Relatório de Fiscalização

RELATÓRIO DE FISCALIZAÇÃO TÉCNICA DOS SISTEMAS DE ÁGUA E ESGOTO DO MUNICÍPIO DE SALTO

PRESTADOR: SERVIÇO AUTÔNOMO DE ÁGUA E ESGOTO - SAAE SALTO

Americana, maio de 2026

Foto 6 - B - Presença de mancha de óleo fresca entorno da bomba centrífuga

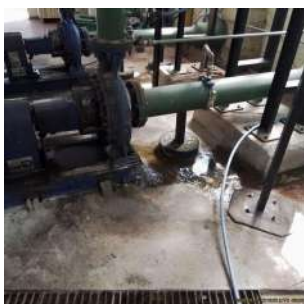
[CSP3.14] Observações

A - Limpeza e
organização geral do
espaço das casas de

bombas. B - Verificar causas anormais de vazamento de óleo das bombas centrífugas

Foto 1 - Local sujo

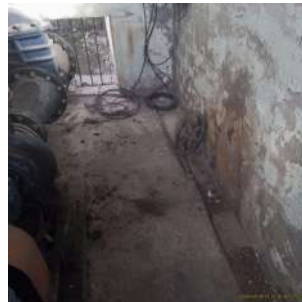
[EEA4.10] Observações

Realizar limpeza e organização na casa de bombas

Foto 4 - Materiais espalhados

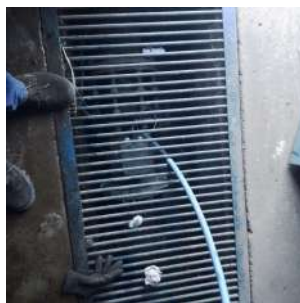
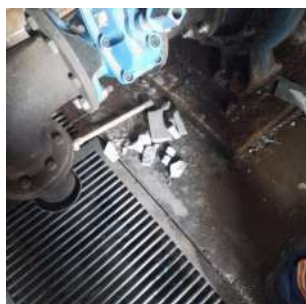
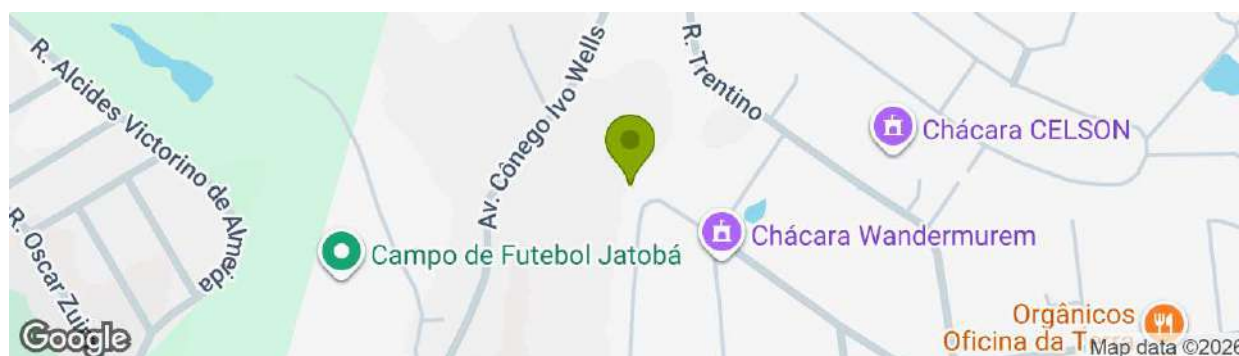
[EEA4.10] Observações

Realizar limpeza geral e remoção dos entulhos na casa de bombas
